EXPERTISE TECHNIQUE

DIAGNOSTIC RESEAUX HYDRAULIQUES LOCAUX SCHAPI
42 AVENUE GASPARD CORIOLIS
31057 TOULOUSE
SERVICE CENTRAL VIGICRUES

Version 2 du 09/08/2025

4.1.1 BUREAU 224

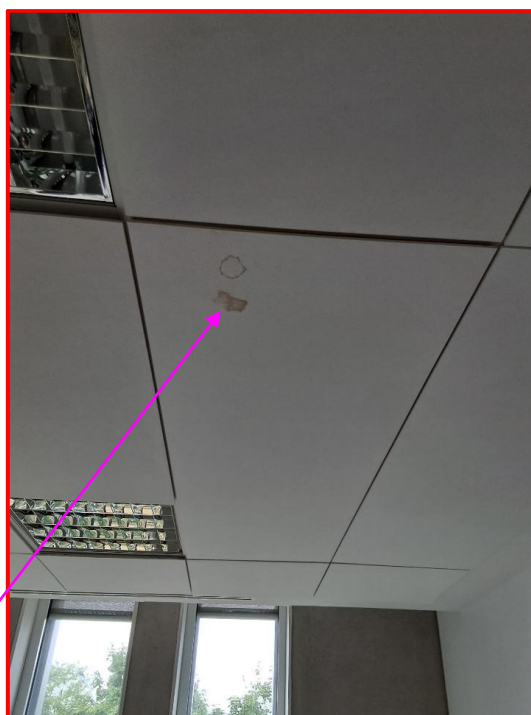
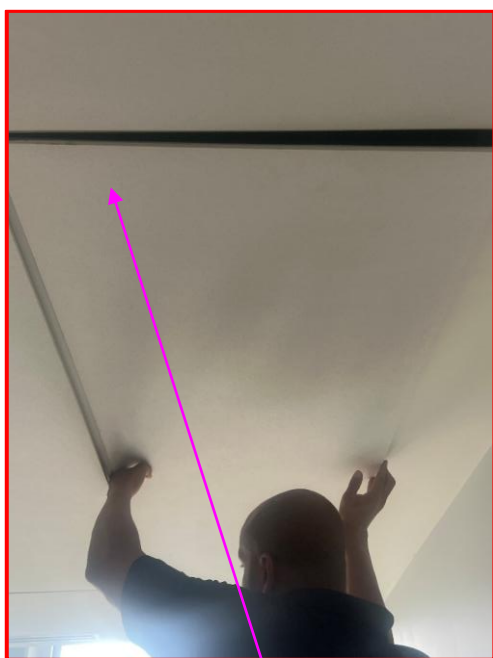
Corrosion externe

Epaisseur de calorifuge de 13 mm

Epaisseur de
calorifuge de 13
mm

Trace de fuites réparées

4.1.2 SALLE DE REUNION

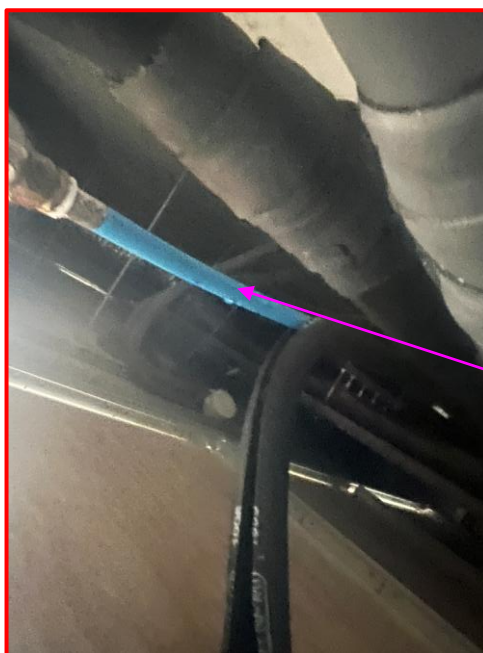
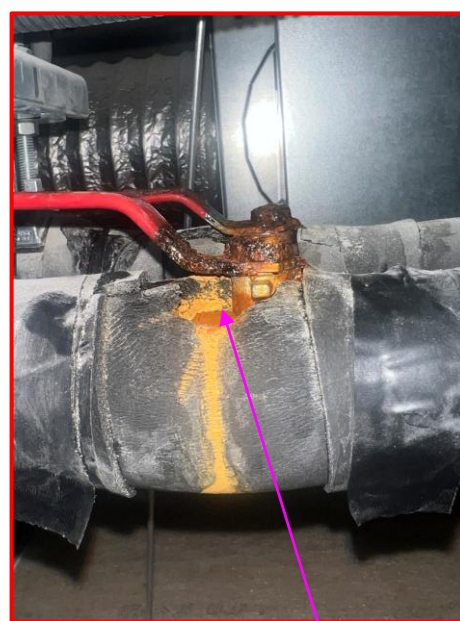
Corrosion externe

Vannes corrodées et fuyardes
Absence de prolongateur de la
vanne pour mettre l'isolant

Dalle non aisée à manipuler

Réparation en
PER suite à la fuite
d'un raccordement
au niveau d'un VC

4.1.5 LOCAL SERVEUR INFORMATIQUE

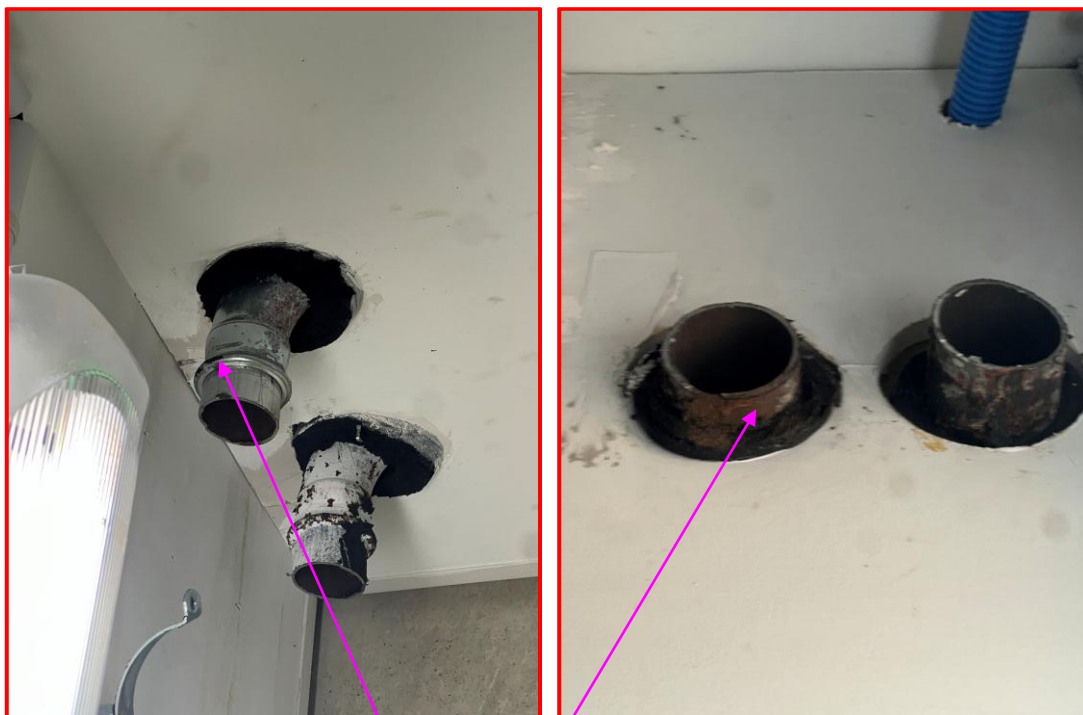
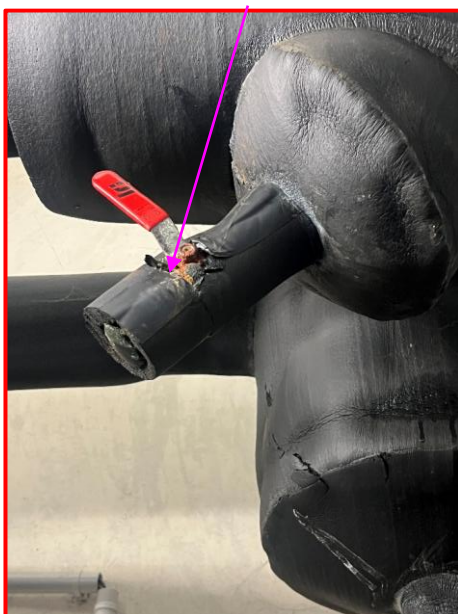
Ce local a fait l'objet du sinistre du mois de juin, les tuyauteries ont été remplacées en inox.

Réseau électrozingué déposé

Nous constatons :

- 1- Pas de pertes d'épaisseur
- 2- Pas de corrosion intérieure
- 3- Corrosion extérieure sur une partie
- 4- Epaisseur de calorifuge inférieur à 20 mm

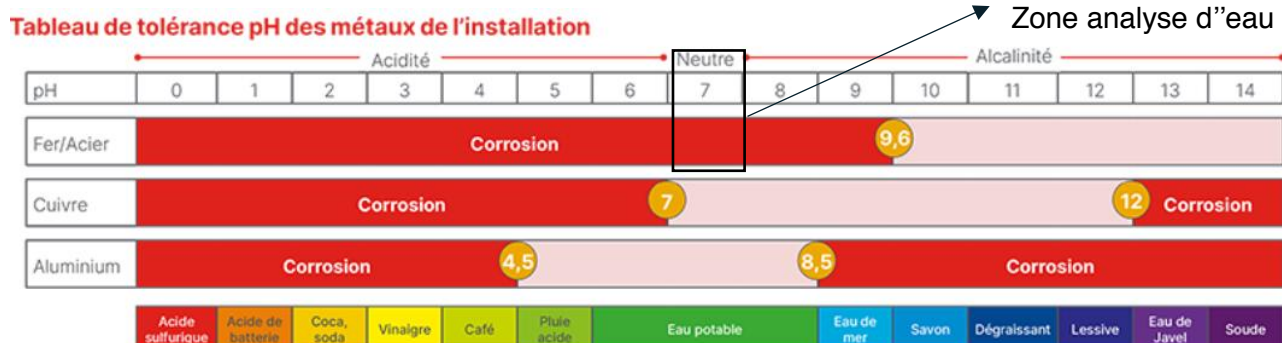
BILAN ANALYTIQUE :

La valeur du pH est non conforme au domaine de passivation (protection) du métal ($9.5 < \text{pH} < 10.5$).

Les valeurs élevées en oxydes métalliques témoignent d'une dégradation du réseau qui pourra à terme entraîner des phénomènes d'embouage et/ou de percement. Il conviendra d'abaisser ces valeurs avant conditionnement.

La mesure du TA et TAC met en évidence l'absence de pouvoir tampon qui confère une agressivité au fluide.

La valeur de pH ainsi que l'absence en produit de protection, indiquent que ce réseau n'a subi aucun traitement récemment.
